Tittel: Vedr reguleringsendring - forenklet prosess for Hasselbakken-Flåtan - forhåndshøring

Attn; Marius Trosterud Holmen
Deres ref; MTHO/2026/4985-9

► Merknad til nabovarsel gnr.34/bnr.84

Figur 2: Foto viser vårt hoved uteoppholdsareal med pergola. Vår agnbøkhekk i bakgrunnen (denne klippes ned til 1,5-2 m høyde to ganger i året (vår og høst)).

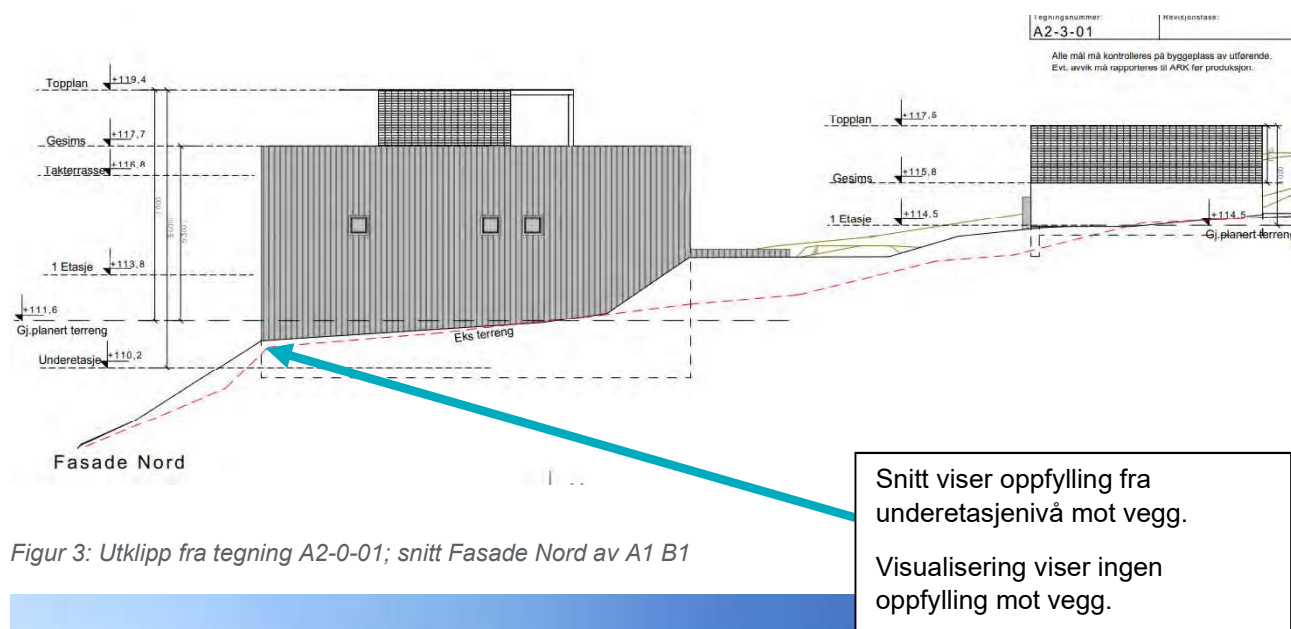
På bilde (figur 2) vises vårt uteoppholdsareal. Legg merke til eksisterende tre i bakgrunnen som står på tiltakshavers tomt. Skyggen dette treet i dag har går inn over vår tomt. Et tre med et bladverk slipper igjennom lys, men en vegg med et topplan liggende 8,6 m over vår uteplass vil fremstå ruvende, og påvirke våre solforhold meget negativ.

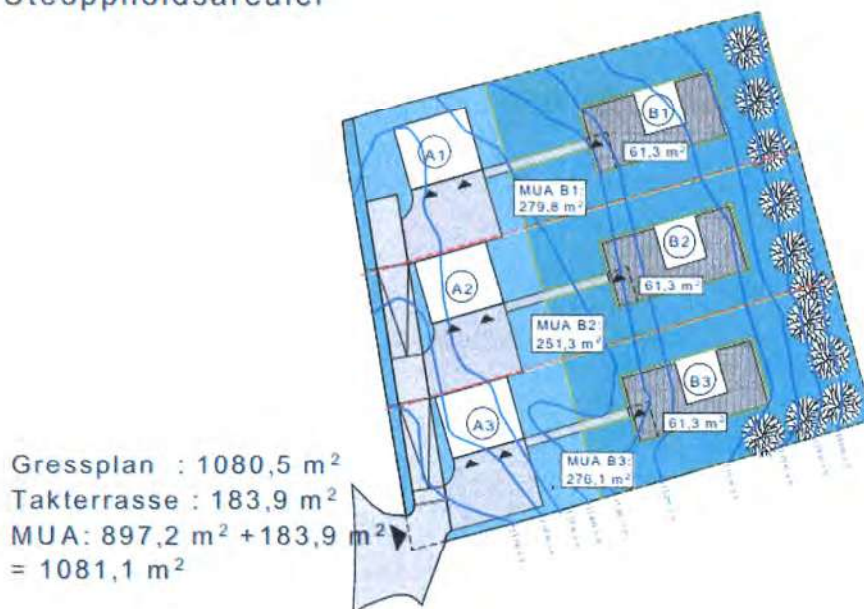
Fra snittet ser vi at tiltakets A1 B1 vil kreve omfattende terrengendringer/oppfylling mot vår eiendom i nord. En slik omfattende oppfylling, kan by på en meget presset terrengarrondering inn mot eiendomsgrensen til tiltaket. Utomhusplanen viser ikke nye koter/nytt terreng. Vi mener dette er en stor mangel ved nabovarselet, og mener utomhusplanen må vise terrengarrondering rundt tiltaket A1 B1 siden tiltakets estetiske sider ikke kommer godt nok frem av nabovarselet uten også å synliggjøre terrengendringer tiltaket vil medføre.

Vi påpeker at spesielt plassering av enebolig A1 B1 ikke virker plassert med omtanke på nærmeste omgivelser. Vi ber tiltakshaver bedre synliggjøre konsekvenser av oppfyllingen inn mot eiendomsgrenser i nord og øst, inkl. helning på skråning/utfyllingen, samt redegjøre for ev. konsekvenser utover eiendomsgrenser i byggefasen. Vi ber derfor om at snitt tegning A1 B1 forlenges mot øst, inkl. helningsgrad på terreng. Vi ber også om at det lages snitt sør-nord som går gjennom B1 og tar med seg vår uteplass. Vi mener dette snittet i bedre grad vil synliggjøre konsekvenser av plassering av B1 mot vår eiendom, samt synliggjøre ev. påvirkning det kan medføre utover eiendomsgrenser i anleggsfasen. Det kan nevnes at vi har en bøkehekk som vi frykter kan bli påvirket av tiltaket under bygging, og vi ønsker å se konsekvenser av tiltaket slik at vi kan vurdere om tiltaket også må istandsette bøkehekken med den størrelse og kvalitet den har i dag (Bøkehekken ble plantet i 2009). Dette for at ansvarlig myndighet og oss som nærmeste nabo kan vurdere tiltaket opp mot § 3-6 i kommuneplanen.
